Vår ref.: 202406884-8 Oppgi ved kontakt

Dykkar ref.: Detaljplan 132 kV kraftleidning Granvin – Bu v. 3

NVE godkjenner BKK AS detaljplan for 132 kV kraftleidning Granvin - Bu

Figur 1: Detaljplankart for 132kV Granvin – Bu (Kjelde: BKKs i detaljplan vedlegg 1).

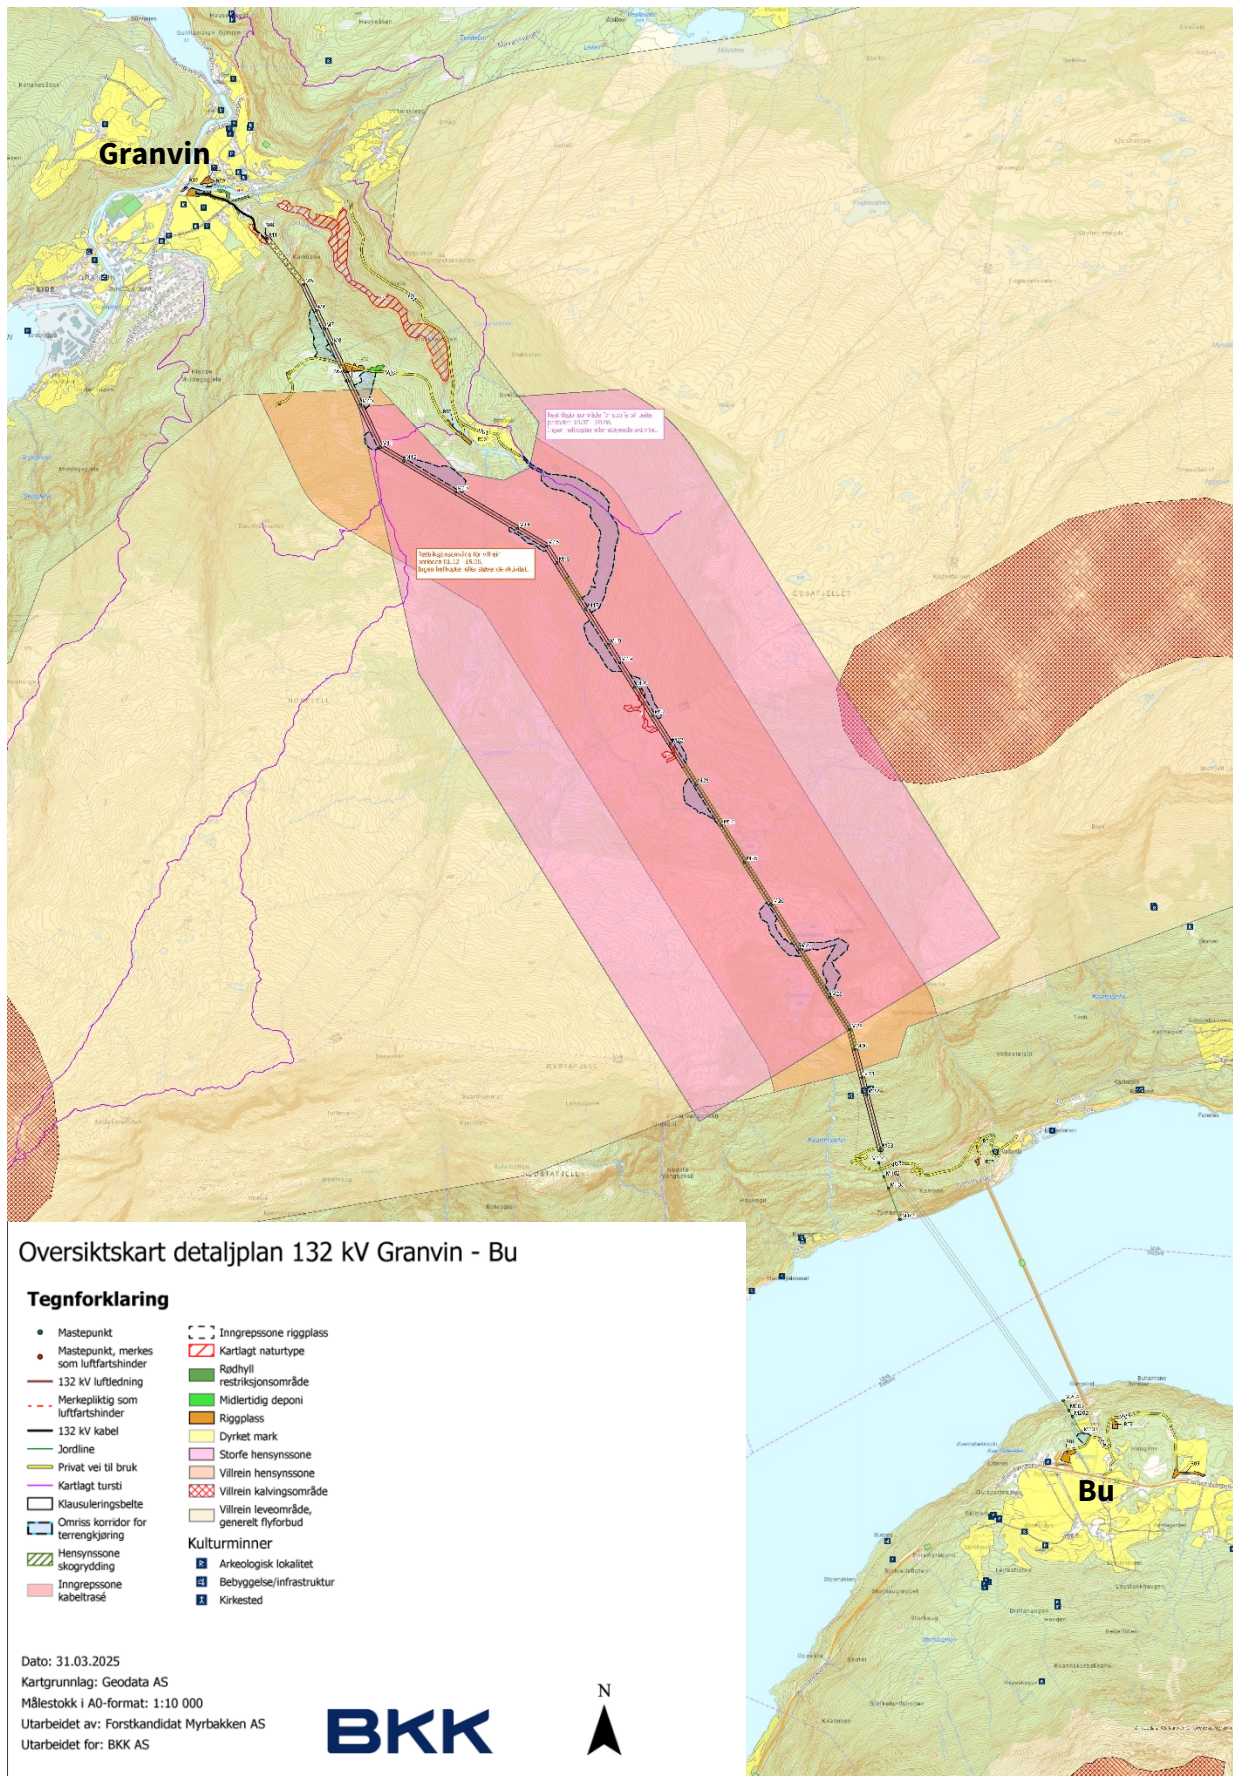
Riggplassane som dykk planlegg å bruke i anleggsarbeidet, er viste i detaljplankartet og vedlegg 2. Når riggplassane blir opparbeidde og sette i stand, legg NVE til grunn at de følgjer prinsippa i rettleiaren vår for terrengbehandling. Riggplassar er som hovudregel mellombels arealbruk og skal tilbakeførast til det opphavlege etter bruk.

Alle riggplassar med unntak av R07 er plasserte på allereie opparbeidde areal som treng få/ingen tiltak for å kunne takast i bruk. Detaljplanen beskriv moglege prinsipp for opparbeiding av R07. De påpeikar at grada av opparbeidinga av R07 er avhengig av entreprenørs behov og fagkunnskap, men at dykk ønskjer å redusere inngrepet mest mogleg.

NVE understrekar at de ikkje kan ta i bruk meir areal enn beskrive i detaljplan og som angitt på kart. Vidare legg vi til grunn at det særleg blir vist aktsemd mot nærliggjande myrareal.

Vidare skriv dykk at anleggsarbeid, som flyging med helikopter eller dronar, ikkje skal førekomme innanfor restriksjonsområda for villrein i perioden frå 1. desember til 15. juni. Frå 16. juni til 30. november skal helikopterflyging og droneflyging berre gå føre seg innanfor den avsette korridoren, som teikna inn på detaljplankartet. Anleggsarbeidet skal
